Saknr.	Utval	Type	Dato
014/2014	Kommunestyret i Radøy	PS	10.04.2014

Detaljregulering - framlegg til reguleringsplan for Fløholmen næringsområde - vedtak om offentleg ettersyn og høyring

Framlegg til plankart med fylkesvegen inntatt som illustrasjon

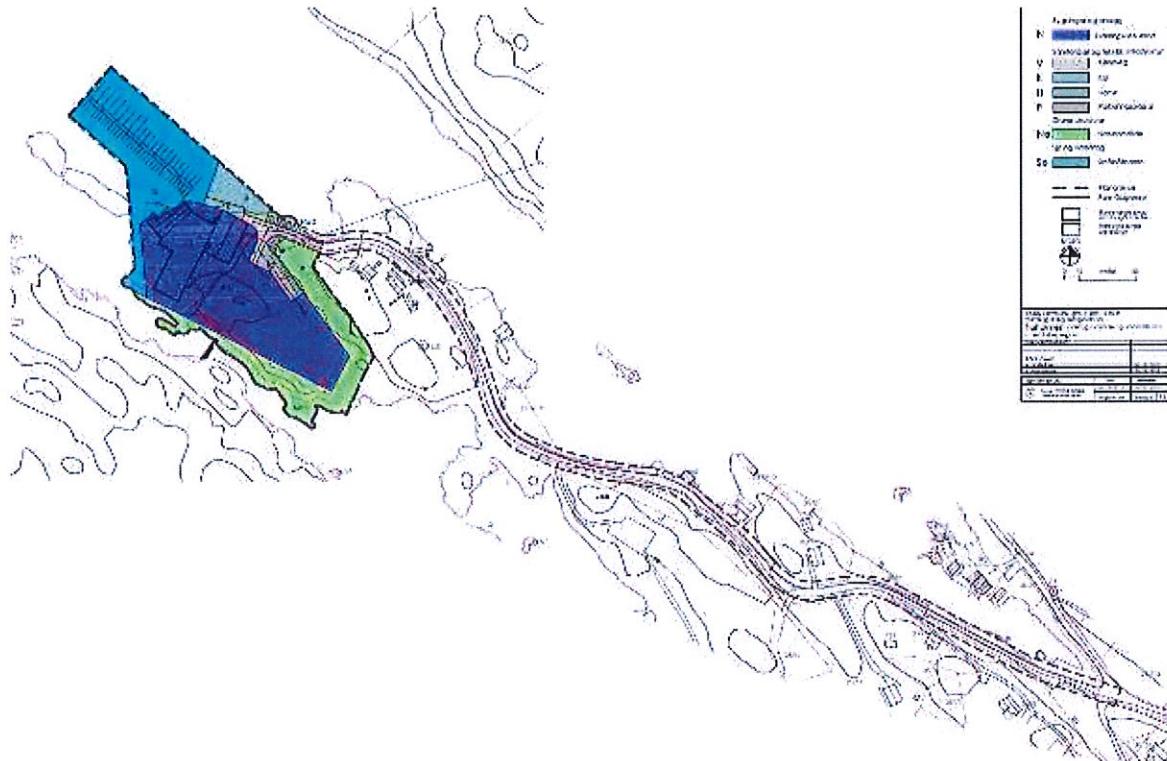
«Statens vegvesen vil krevje at planområdet vert utvida slik at fylkesvegen vert inkludert fram til krysset med Marøyvegen. (...) Når planen kjem på offentleg høyring vil Statens vegvesen vurdere planen opp mot våre trafikkfaglege merknadar. I dei tilfella der vi ser at det ikkje er teke tilstrekkeleg omsyn til merknadene, må Statens vegvesen vurder å reise motsegn til reguleringsplanen.»

Statens vegvesen stadfester med dette at det er eit krav frå vår side at ein regulerer inn areal der Fv 404 hp 50 frå Fløholmen as til kryss på Fv 414 er med, samt tilhøyrande areal til fortau.

Som vi tidlegare har gjort greie for er det naudsynt å ta med denne vegbiten med tilhøyrande areal til fortau for å kunne sikre effektiv ferdsle på vegen og trafikktryggleiken på staden, spesielt for mjuke trafikantar. I området er det køyring til og frå bedrifta og eigedomane på strekninga. I tillegg er det i området eit mykje brukt friluftsområde som genererer både biltrafikk og trafikk av mjuke trafikantar. Med verksemda på Fløholmen og ei framtidig båthamn vil dette også vere med på å auke trafikken på vegen. Rikspolitiske retningslinjer for arealplanlegging legg til grunn at ein skal fremme ein arealplanlegging som tek omsyn til trafikktryggleik, effektiv ferdsle og miljø. Det er difor viktig at dette også vert gjort ved reguleringsplanen for Fløholmen, der plangrepet er å regulere inn vegen med areal til fortau for å sikre trafikktryggleiken for framtida..

- Planområdet vert utvida slik at fylkesvegen vert inkludert fram til krysset med Marøyvegen
- Na 1 må utvidast i sørvest.
- Grønholmen må inn som naturområde
- Det må inn sanitæranlegg i planen
- Føresegnene må oppdaterast etter endringar i kartet.
- Føresegnene må innehalde eit punkt om rekjkje følgje på utbyggingstiltaka.
- Alle arealføremål må beskrivast i føresegnene.
